Communiqué de presse du 6 avril 2023

Cinq « nouvelles » rues aux Marolles ?

En orange, les rues concernées par le projet de réaménagement exposé et débattu en commission de concertation

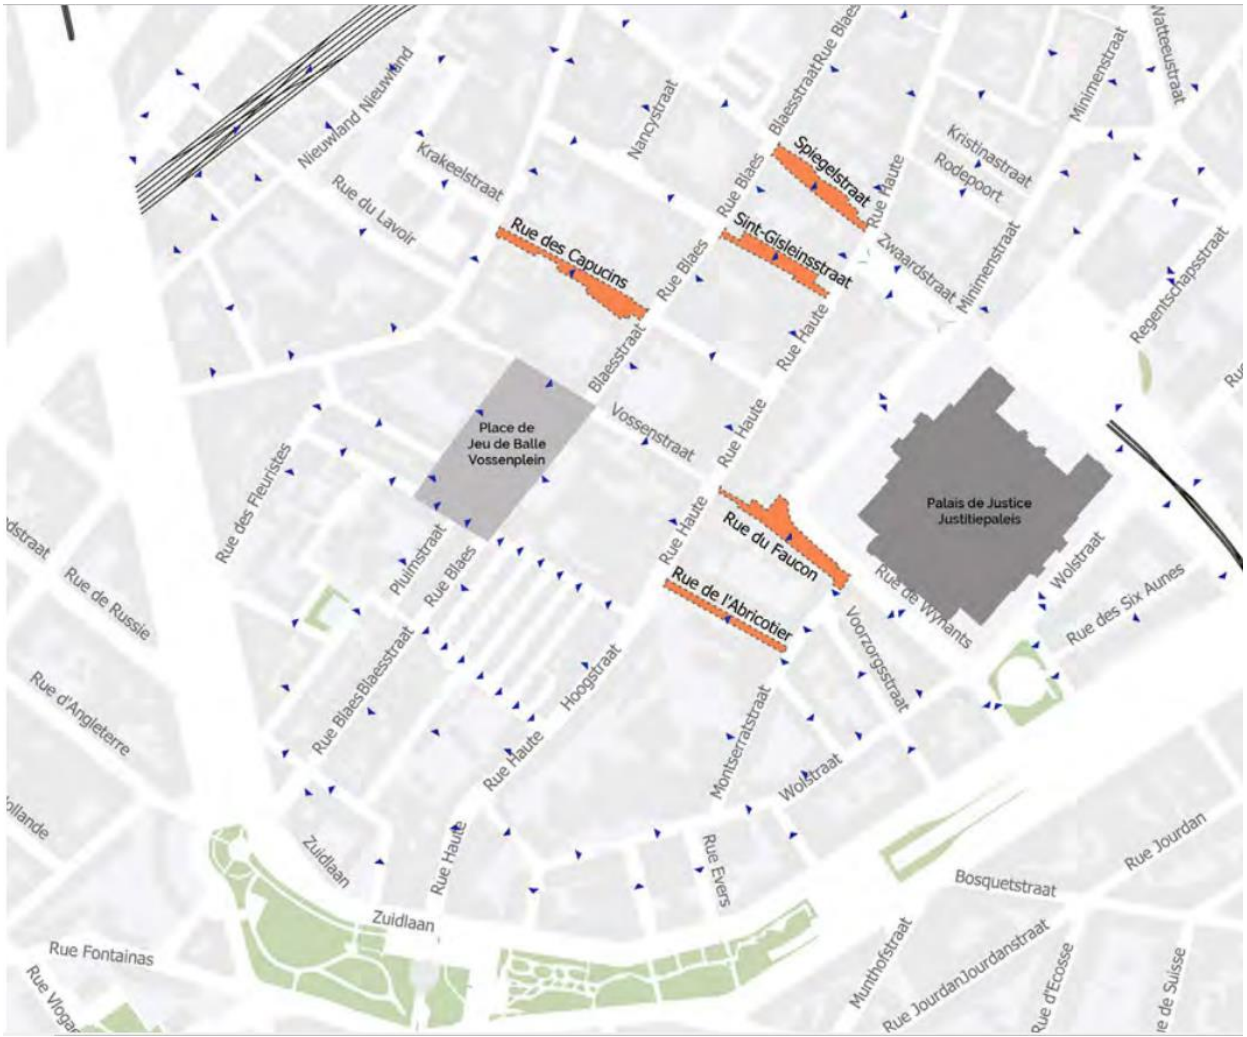
Le projet ne propose pas de vision cohérente des espaces publics pour le quartier dans son ensemble, pour ne se concentrer que sur des réaménagements ponctuels circonscrits à cinq (morceaux de) rues¹. Ce choix découle de l'implémentation du **contrat de quartier durable « Marolles »**, qui a dû répartir cet investissement public en ciblant des points d'intervention. Le seul « plan » encadrant le projet globalement est donc le règlement régional d'urbanisme, en cours de révision... mais l'actuel ou le futur RRU n'est pas cité dans la notice du projet et n'est de toute façon pas destiné à offrir une vision adaptée aux spécificités des espaces publics de ce quartier².

- ⇒ Du fait de sa limitation, **le projet en question n'a donc ni la vocation ni la prétention à développer une logique d'intervention systématique.** La lisibilité patrimoniale et urbanistique du quartier s'en retrouve très clairement affaiblie.
